**Do naszych klientów:
systemu monitorowania Infinity® Acute Care (IACS) i samodzielnego monitora
Infinity M540**

Ważny komunikat dotyczący bezpieczeństwa

System Infinity Acute Care – stacja dokująca Infinity M500 nie spełnia całkowicie wymagań typu CF

Urządzenia, których dotyczy problem: Stacja dokująca Infinity M500, MS20407 wersja 20, 21, i 23

Załącznik 1: Porty w M540, których dotyczy problem

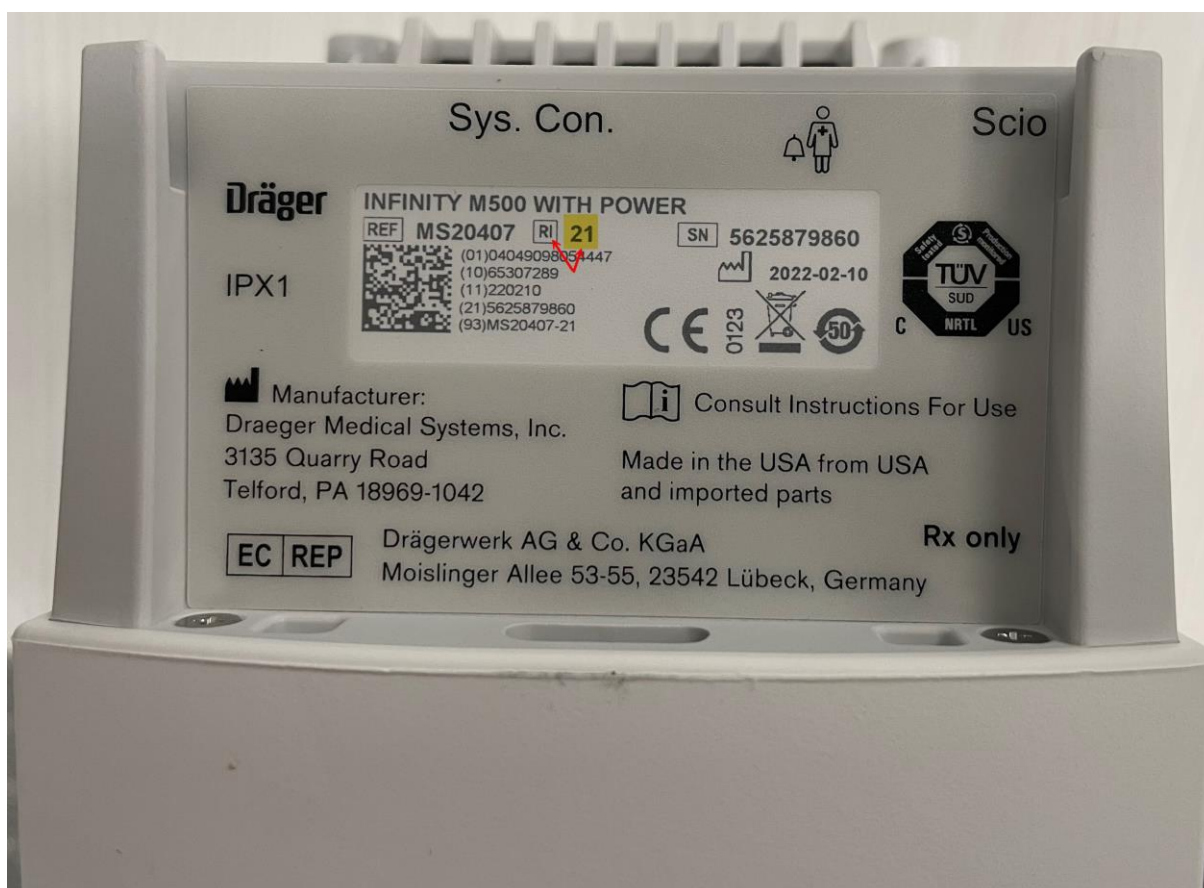
Jedynie porty, których może dotyczyć problem to: port Hemo (kolor szary), port SpO2 (kolor niebieski) i port Temp (kolor biały) w M540 (patrz **Załącznik 1**). Konkretnie akcesoria, które można podłączyć do tych portów i które mogą ulec uszkodzeniu, to odpowiednio kabel Dual Hemo MCable, kable SpO2 MCable i sondy temperatury.

Ze względu na brak zgodności z ww. normami, istnieje potencjalne ryzyko porażenia prądem, które może nieść za sobą odpowiednie skutki zdrowotne dla pacjenta podłączonego do M540 zadokowanego w M500 którego to dotyczy, TYLKO w przypadku uszkodzenia izolacji mechanicznej akcesoriów podłączonych do M540 ORAZ w przypadku doprowadzenia do pacjenta niezamierzonego potencjału elektrycznego z zewnętrznego źródła.

WAŻNE: Należy pamiętać, że system IACS może być nadal bezpiecznie używany. Użytkownicy powinni podjąć dodatkowe środki ostrożności w celu sprawdzenia przewodów pacjenta i sond, oraz wyrzucić uszkodzone lub naruszone akcesoria zgodnie z instrukcją obsługi.

Należy upewnić się, że wszystkie akcesoria są sprawne i nie mają postrzępionych przewodów ani nie są w inny sposób uszkodzone, zgodnie z wymaganiami instrukcji obsługi monitora pacjenta. Akcesoria należy użytkować wyłącznie zgodnie z instrukcją obsługi.
